○ 運輸安全委員会の調査結果(平成29年7月27日付)における推定原因と対策

○ 今回の対策実施確認

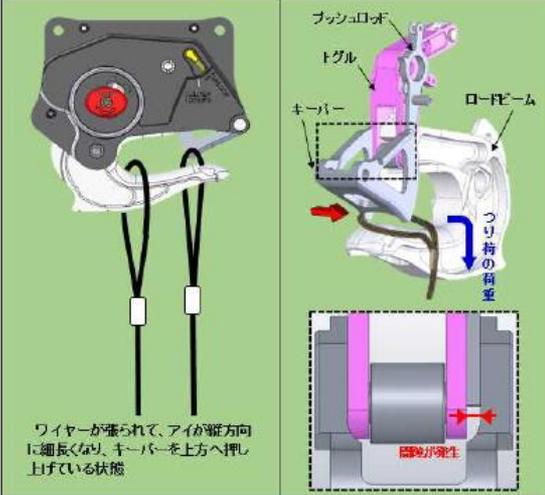
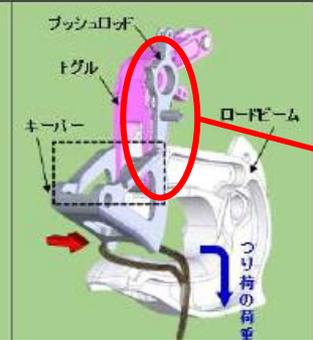
推定原因	対策
運輸安全委員会	<p>・キーパーがロックされていない状態でワイヤーのまた掛かりが発生し、荷重が掛かってもキーパーがロックされなかった※</p> <p>※キーパーは、ロードビームに一定の荷重(34kg以上)が加わること又は下方へ瞬間的に荷重が掛かることにより、ロックされる</p>  <p>ワイヤーが張られて、アイが縦方向に細長くなり、キーパーを上方へ押し上げている状態</p> <p>ワイヤーが張られて、アイが縦方向に細長くなり、キーパーを上方へ押し上げている状態</p> <p>・作業別実施要領にキーパーのロックインジケータの位置を確認する手順の記載がなかった また、時間的な余裕が無く、ワイヤーの長さ合わせ及びねじれを取るなどの作業が不十分であった</p>	<p>・プッシュロッドを先端部の厚みを増したものに交換する</p>  <p>厚み変更 4mm→7mm</p> <p>・再発防止対策を含めた運用手順を要領に定め、関係者に対し教育を実施する</p>

- 【対策(1)】ロック状態の物理的な確認については、**ロックライトにより確認が可能。**
- 【対策(2)】吊フックの電気制御回路の点検については、**他フックと同様に実施。**
- 【対策(3)】再発防止策のルール化については、**他フックと同様に実施。**

以上により、キーパーおよびロックライト機能付フックの使用を再開する。
